Møtereferat
Til:	Rådet for byarkitektur	
Møtegruppe:	Rådet for byarkitektur	
Møtetid og -sted:	26.08.2025, Kl. 13:00-15:30 Vahls gate 1	
	Møtet er åpent for alle. Referatet blir sendt ut til pressen.	
Til stede:	Fra Rådet: Christian Dahle (leder), Ane Groven (nestleder), Anja Kristin Standal, Ellen Husaas, Øivind Nielsen og Atir Khan. Fra BYA: Brit Kyrkjebø Fra PBE: Siri G. Kielland, Helga Feiring, Aasne Haug, Silvia Jørgensen, Frank Arvid Hofsføy, Jonatan Angell-Ramberg, Alice Lødemel Sandberg, Ellen Konstali, Marianne Knutssøn Lindeberg og Thea Rynning. Det var også tilhørere fra forslagsstiller og fagkyndig til stede under behandlingen av begge sakene.	
Referent:	Thea Rynning, PBE og Rådet ved rådsleder	
Dato:	26.08.2025	
Status:	Godkjent	
Saksnummer:	2025/09488	
Neste møte:	23.09.2025

Rådet for byarkitektur – referat møte 26. august 2025

Grønlikaia. Planforslag – bymessig utvikling, boliger, nye gater og byrom.

Kalbakkveien 4-6. Planforslag - Kalbakken torg med bolig, forretning og bevertning.

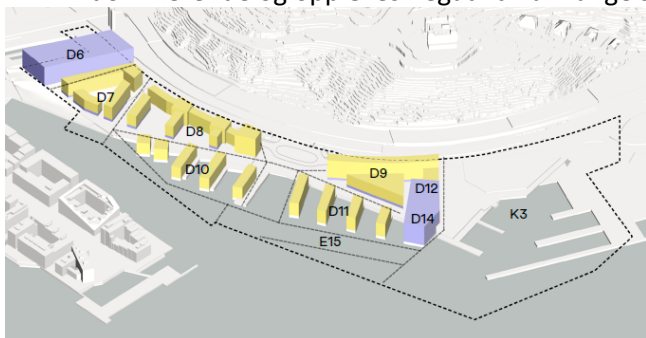
Den høye utnyttelsen synes også å gi seg utslag i at mye vannareal utenfor eksisterende kaikant og utenfor regulerte byggefelt innenfor den opprinnelige Bjørvikaplanen foreslås nedbygd. Deler av foreslått bebyggelse og anlegg på vann er dermed også i strid med Kommuneplanens arealdel. Den foreslåtte parken/friområdet i buffersonen i sør fyller ikke rollen den er ment å ha i Grønlikaia's utvikling på grunn av omfanget av bebyggelsen som er foreslått. Planforslaget viser at den foreslåtte utnyttelsen er altfor høy for dette stedet.

Areal som foreslås til bebyggelse og anlegg på eksisterende vannareal, har også vesentlige negative konsekvenser for livet i fjorden og mulighetene for å forbedre dem, da det blir mørke arealer under. Overdekking, skygge og peling vil øke skyggeeffekten på underliggende sjøareal og begrense vannstrømmen. Selve utbyggingen (bygge- og anleggsperioden) vil også kunne gi vesentlige negative konsekvenser for miljøet og livet i fjorden. Planområdet ligger innenfor nasjonalt viktig gytefelt for torsk og innenfor etablert fredningsområde for hummer. Forslaget er som nevnt i strid med kommuneplanens arealdel og områdeplanene med den foreslåtte reduksjonen av vannareal, og ikke i tråd med Fjordbyplanen av samme grunn. PBE mener at bebyggelse og anlegg trekkes for langt ut på eksisterende vannareal og bygger ned for mye vannareal totalt sett. Dette påvirker opplevelsen av åsen negativt sett fra blant

annet fjorden og omkringliggende områder, og tilsvarende påvirker dette også opplevelsen av fjorden negativt sett fra Ekeberg. Dette kommer i tillegg til de negative virkningene av de foreslåtte byggehøydene. Fjordrommet endres og reduseres vesentlig. Den foreslåtte bebyggelsen vil bli dominerende og oppleves negativt fra mange ståsteder.

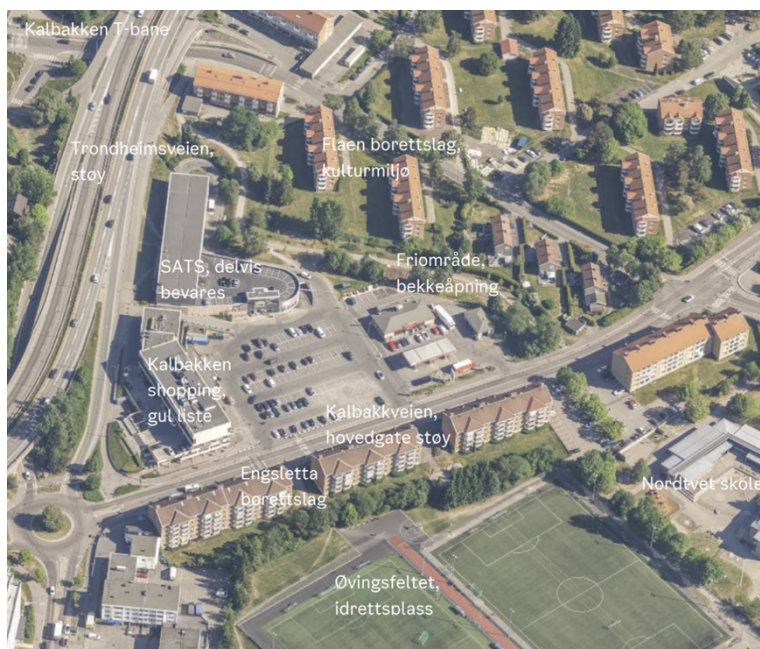
I planforslaget er det foreslått regulert et offentlig torg som er positivt, men vi mener det må settes av mer areal til allmenheten utendørs. Vi mener planforslaget er godt tilpasset området, men at seks etasjer mot Kalbakkveien og torget bør reduseres til fem. Vi mener også andelen takopplett på takflaten må begrenses for å gi bedre tilpasning til gaten. Vi kan anbefale et punkthus på 9 etasjer slik det er plassert, men mener det da må sikres kompenserende tiltak for støy.

Kvartalene skjermer utearealer for støy, gir stille side til et flertall av boligene og bygger opp om Kalbakkveien som en gate. De positive konsekvensene av plangrepet sammen med ønsket utvikling her gjør at vi her kan anbefale at leiligheter i hjørner av kvartalene blir støyutsatt. Vi oppfordrer til å redusere antall støyutsatte leiligheter på andre måter ved å endre størrelser og organisering. Planforslaget bør sikre flere store leiligheter og det må gjøres tiltak for å gi bedre bokvalitet til de små leilighetene, herunder øke leilighetsstørrelsen.

En annen konsekvens av plangrepet og utforming av byggene med saltak er at boligene får lite solbelyst uteareal. Vi mener boligene har tilgang til andre utearealer og kvaliteter på utearealene som kan kompensere for dette. Vi er særlig positive til at planforslaget sikrer bekk i friområdet. Vi mener imidlertid at forslagstiller bør se på tiltak som kan gi mer sol, og at utearealene må økes, herunder redusere utnyttelsen for å sikre mer uteareal per bolig. Plan- og bygningsetaten anbefaler planforslaget med forbehold om at arealer til allmenheten økes, høydevirkningen mot Kalbakken reduseres og det sikres bedre bokvalitet i form av økt uteareal og tiltak for små og støyutsatte leiligheter.

Rådet synes at prosjektet er godt og vil bidra til å gi merverdi til området. Prosjektet fremstår med et tydelig overordnet plangrep med bygninger som definerer tydelige gaterom, grønnsstruktur, offentlige og private rom. Det er gode relasjoner mellom bygninger og gaterom, og det etableres fine plassdannelser og rom i prosjektet. Rådet synes det er positivt at Kalbakksenteret bevares og foredles gjennom prosjektet som en sentral identitetsmarkør for området. Det er positivt at ny bebyggelse gis en tydelig struktur med nye romdannelser og at det samtidig kobler seg på konteksten rundt og møter omgivelsene på en god måte, i tillegg til å bygge videre på eksisterende typologi i området. Bebyggelsens plassering langs Kalbakkveien tilfører urbane kvaliteter til området og gir gaten et løft og potensiale til å bli en nærmiljøgate.

Rådet mener at prosjektet vil gi merverdi til området. Rådet synes at det likevel bør undersøkes muligheter for å forbedre solforholdene i prosjektet, i tillegg til mindre justeringer knyttet til støy og logistikk-løsninger.

- Det bør vurderes kompenserende tiltak for å nærme seg kvalitetskravene knyttet til støy, eksempelvis tiltak i fasadene som integrerte arkitektoniske løsninger.
- Bruk av 1. etasje i punkthuset som fellesareal for beboerne bør vurderes som et kompenserende tiltak for manglende støyskjermede og solbelyste utearealer. Fellesarealene bør ha direkte tilknytning til et felles og kvalitetsrikt uterom.
- Det bør vurderes kompenserende kvaliteter for kvalitetskravene knyttet til sollys, eksempelvis gjennom endring av bygningers høyde eller fjerning, flytting eller vridning på enkelte bygg

- Det bør vurderes hvordan vareleveringsløsningen kan bedre integreres i prosjektet uten at det går på bekostning av verdifullt uteareal. Løsningen for logistikk- og varelevering i prosjektet bør vurderes og mulig forbedres
